Van:
Verzonden: maandag 20 november 2023 08:50
Aan:
CC: Vergunningen
Onderwerp: 20231120 RE: bestemmingsplan "Landelijk gebied, herziening 2023"

Dank je wel voor het toesturen van het plan. Ik heb naar de deelplannen in het concept bestemmingsplan *Landelijk gebied herziening 2023 Aalten* gekeken en heb voor een deel van de plannen nog vragen of opmerkingen:

Lage Heurnseweg 33-35 De Heurne

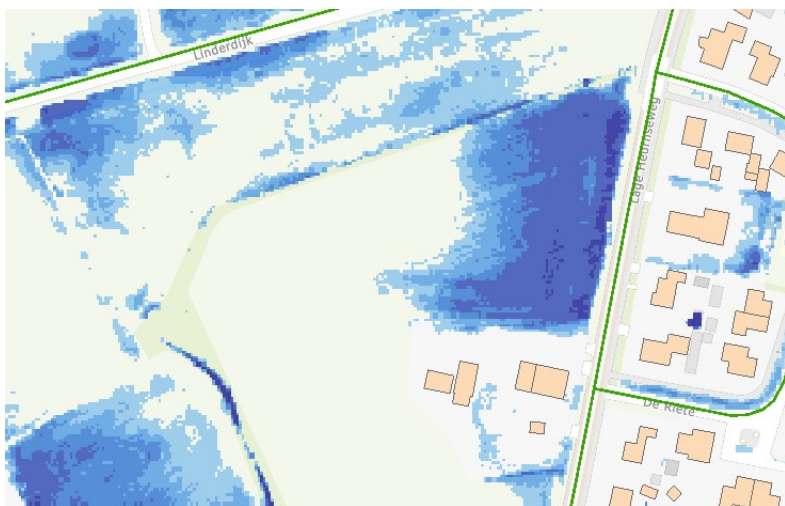
Er vindt nieuwbouw met verharding plaats op het perceel, zonder dat er sprake is van sloop. Graag ontvangen we meer informatie over de toename van de verharding door dit plan.

Daarnaast is in het inpassingsplan beplanting nabij onze watergang opgenomen. Hierbij geldt een beschermingszone van 5 m vanaf de insteek, waarbinnen werkzaamheden en activiteiten (waaronder beplanting en andere obstakels) vergunningsplichtig zijn. We kunnen niet bij voorbaat aangeven of werkzaamheden en activiteiten vergunbaar zijn.

Graag ontvangen we een concept waterparagraaf waarin de watergang met de beschermingszone van 5 m vanaf de insteek wordt opgenomen evenals de informatie over de verharding en de hemelwaterberging.

Legtersdijk 7

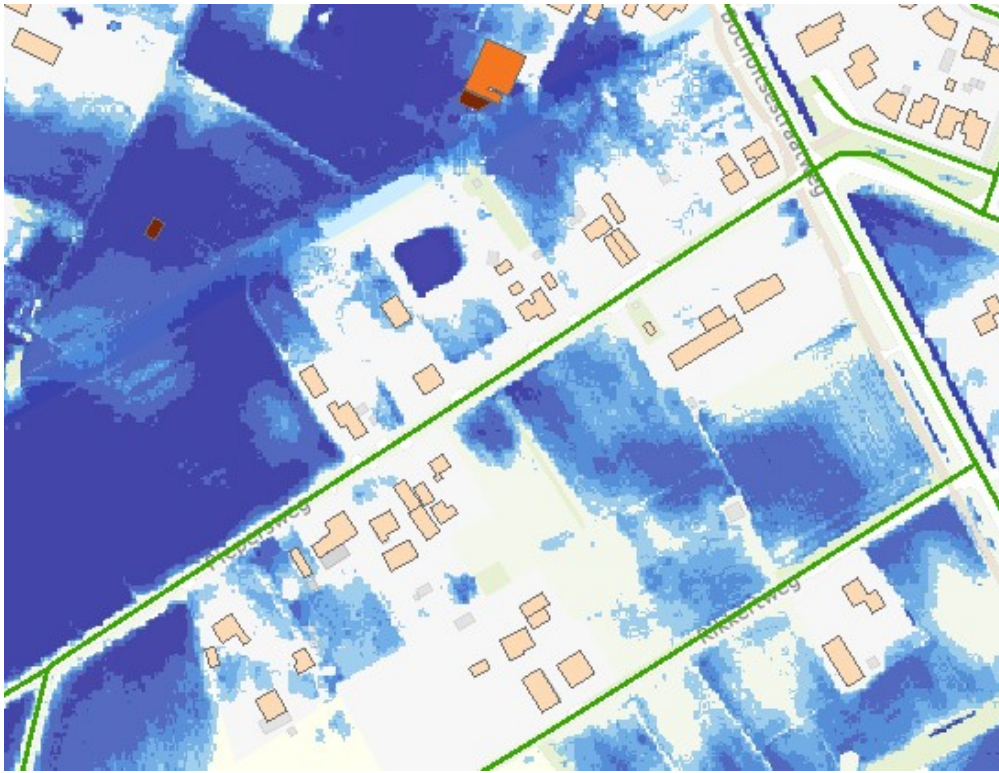
Het plangebied ligt aan een watergang van het waterschap. In het inpassingsplan is beplanting nabij onze watergang opgenomen. Hierbij geldt een beschermingszone van 5 m vanaf de insteek, waarbinnen werkzaamheden en activiteiten (waaronder beplanting en andere obstakels) vergunningsplichtig zijn. We kunnen niet bij voorbaat aangeven of werkzaamheden en activiteiten vergunbaar zijn.

Afhankelijk van de diepte van de laagte in het grasland geldt er een meld- of vergunningsplicht voor drainage.

Bovenstaande aspecten dienen meegenomen te worden in de waterparagraaf van het plan.
